改善箇所説明図①

改善箇所説明図②

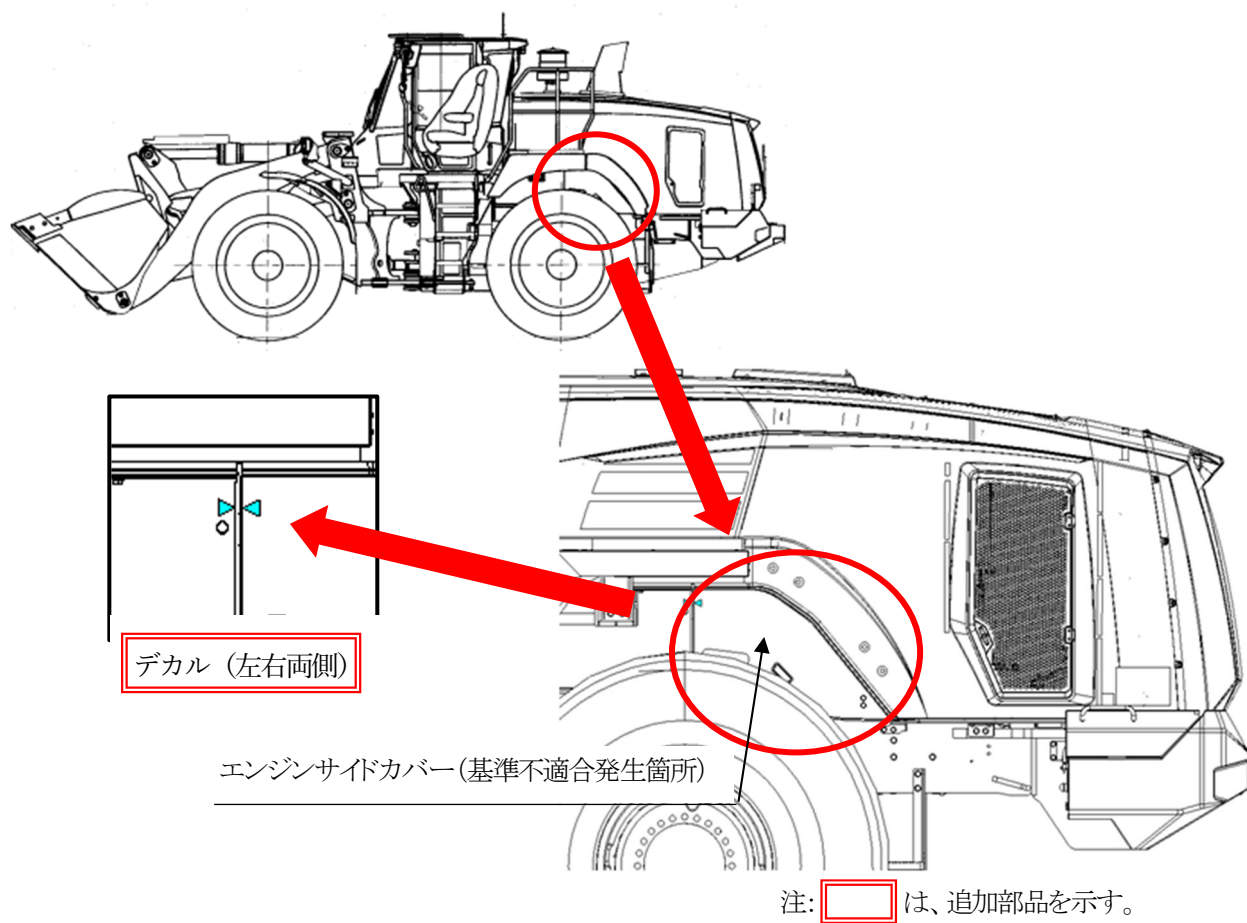
ショベル・ローダのエンジンサイドカバーの構造が不適切なため、サイドカバーを固定するピンがラッチに正常に嵌らない場合がある。そのためそのまま使用を続けると、稼働時の振動等でピンがラッチから外れ、最悪の場合、サイドカバーが車体から脱落するおそれがある。

改善措置の内容:全車両、ピンがラッチに正常に嵌っていることを示すデカルをサイドカバーに貼り付ける。

識別:デカルの有無で識別する。

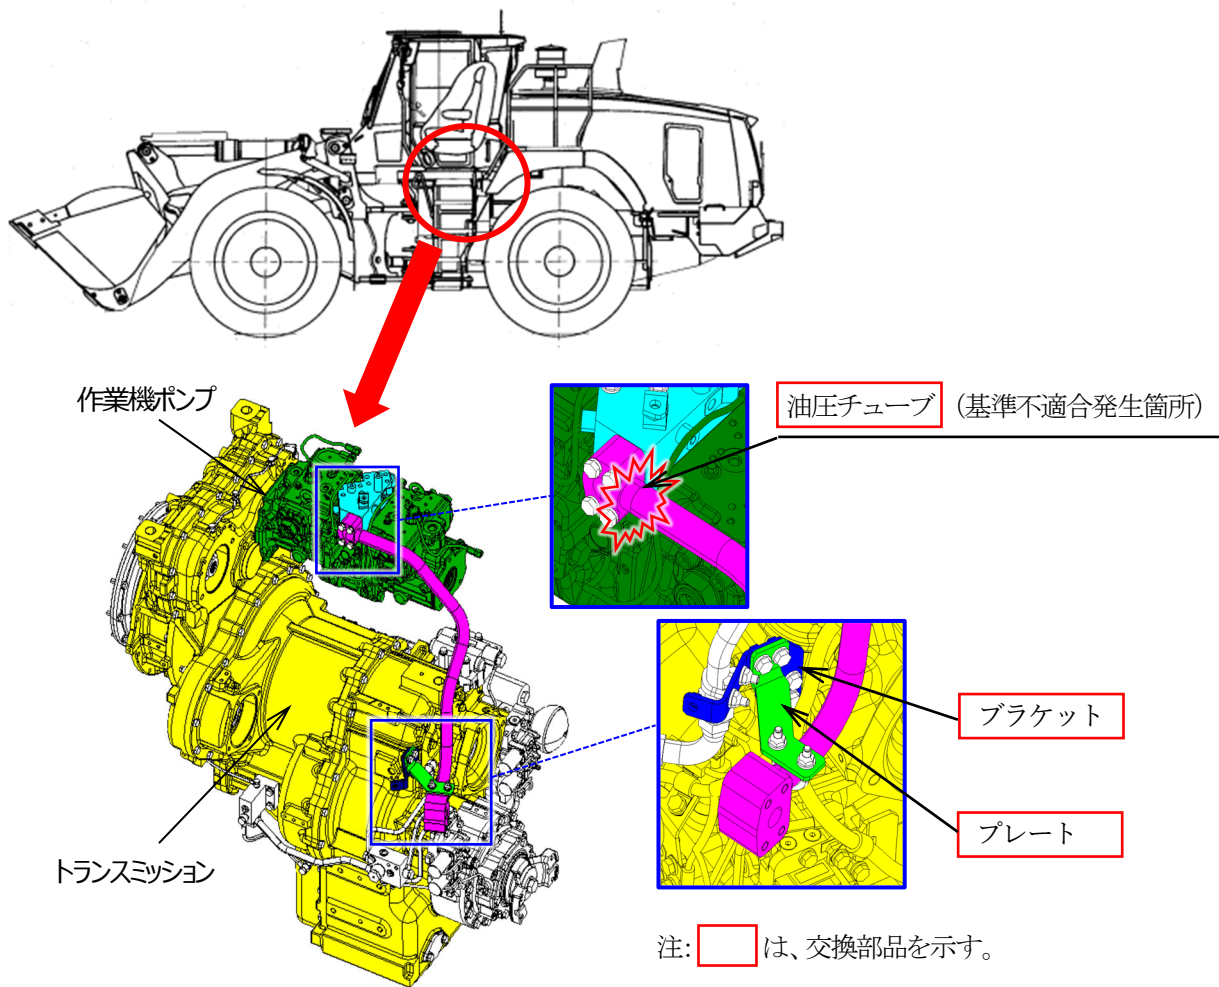
ショベル・ローダの作業機ポンプからコントロールバルブ配管に繋がる油圧チューブにおいて、油圧チューブをトランスミッションケースに固定するプレートおよびブラケットの強度が不足しているため、エンジン振動等を受けて折損し、油圧チューブが固定できなくなる。そのためそのまま使用を続けると、油圧チューブの溶接部に亀裂が生じ、作動油が著しく漏れ、作業装置等が作動不良に至るおそれがある。

改善措置の内容: 全車両、プレート及びブラケットを対策品に交換する。なお当該部品が折損していた場合、油圧チューブを新品に交換する。

識別: キャブ内のヒューズボックスカバーの裏面に薄緑色のペイントを塗布する。
